Autostrada Asti-Cuneo

TRONCO II A21 (ASTI EST) - A6 (MARENE)
LOTTO 6 RODDI-DIGA ENEL

PROGETTO ESECUTIVO

Relazione ottemperanza ai fini dell'ottenimento della compatibilità
paesaggistica ex art 146 DLgs 42/2004 e smi

Figura 5-24 Ottimizzazione architettonica ecodotto

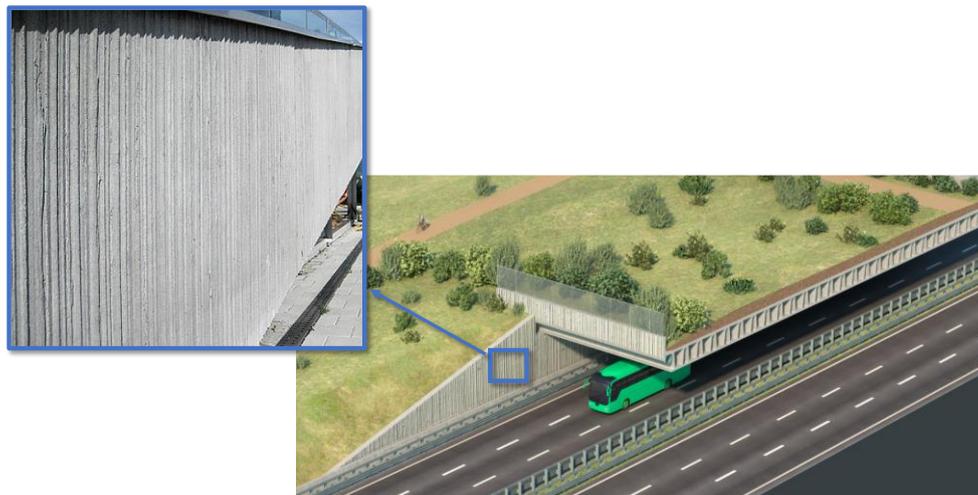
9 Per il viadotto di Verduno sia operato, in condivisione con la Soprintendenza ABAP competente, un ulteriore perfezionamento della soluzione progettuale di dettaglio, con valutazione comparativa tra sistemi tecnologici, materici e formali in relazione alla forma di dettaglio delle pile, alla soluzione di sostegno del piano autostradale (ad esempio tra travi scatolari aperte o chiuse, scatolato unico, sistemi a 'piastra ortotropa'), alle modalità di giunzione tra gli elementi precedenti, al fine di alleggerire le opere strutturali mirando ad ottenere un effetto di massima trasparenza e adeguato impatto paesaggistico, anche adottando cromatismi coerenti al contesto	Ante-operam – 2. Fase di progettazione esecutiva	Le ottimizzazioni per la qualità architettonica

Esempio evidente di questa operazione risiede nelle attività di analisi e valutazione dei cromatismi e della scelta delle soluzioni architettoniche dei rivestimenti dei paramenti murari eseguiti in corrispondenza del Viadotto sulla SP7 (cfr documenti specifici Sezione 09.07) che sono stati ripresi e adottati anche per altre parti di opera come, ad esempio per i rivestimenti di un ulteriore intervento di mitigazione che è l'ecodotto, come illustrato nella relazione specifica.
